Data: 20.12.2002

Nuovo addolcitore per tutti i modelli di lavastoviglie da 45 cm e da 60 cm con funzione di asciugatura TURBO (getto d'aria)

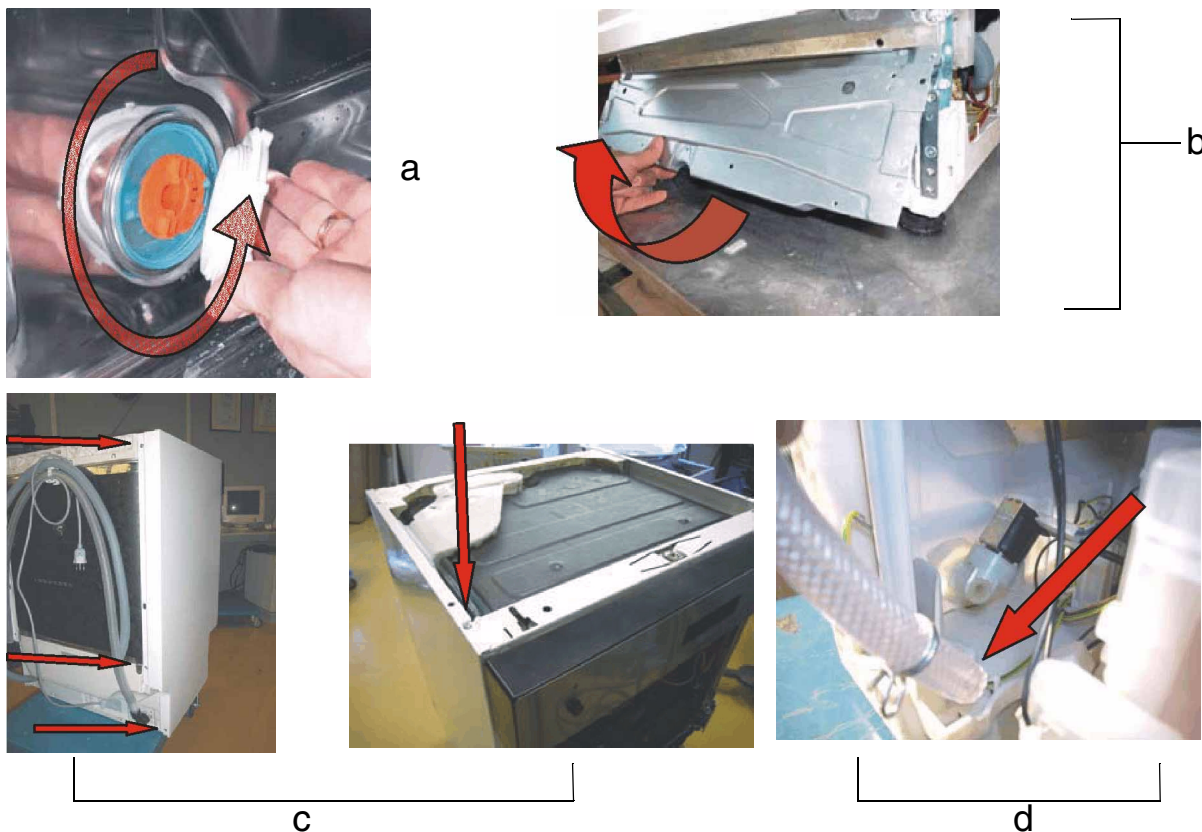
A partire dalla serie numero 347... (novembre 2003), in alcune lavastoviglie di nostra produzione viene introdotta una nuova vaschetta per il detersivo, provvista di una nuova colonnina nella parte superiore.

Con l'impiego di un tubo flessibile, che collega il montante dell'addolcitore con il fondo della macchina, viene agevolato lo scarico della condensa nella parte superiore del ciclo di condensa e vengono migliorate le prestazioni di asciugatura.

L'acqua che si raccoglie nel collettore sinistro presente sul fondo della macchina può in questo modo evaporare.

Il nuovo addolcitore è sostituibile solo utilizzando l'apposito kit e seguendo la procedura qui di seguito descritta nelle "Istruzioni per il tecnico".

Il nuovo n. di ric. 435 114 (addolcitore grande per macchine elettroniche) viene pertanto sostituito da questo kit

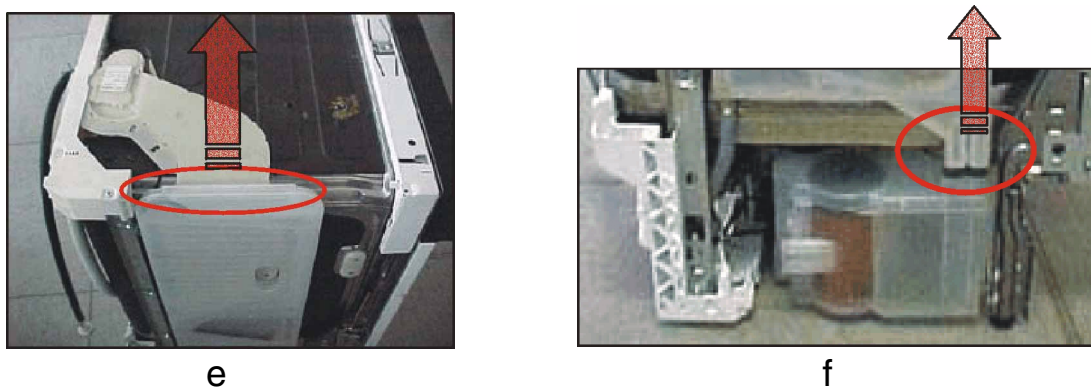
Tirare l'addolcitore verso l'alto con cautela, per non danneggiare gli anelli ad O presenti tra l'addolcitore e la vasca.

- f. Collegare il tubo flessibile all'addolcitore.
- g. Montare il nuovo addolcitore. Per fare ciò, andrà eseguita in senso inverso la sequenza delle operazioni di smontaggio. Prestare attenzione che il tubo flessibile venga introdotto nel collettore dell'acqua posto sul fondo della macchina.
- h. Dopo il montaggio e prima di rimontare la parte superiore della macchina, eseguire un programma di prova.
- i. Montare le parti rimanenti.

Nota! Durante le operazioni per rimontare la macchina, lubrificare gli anelli ad O e disporli con precisione nella loro sede. Prestare attenzione che il tubo flessibile non presenti strozzature tra la struttura della vasca e la parete laterale.
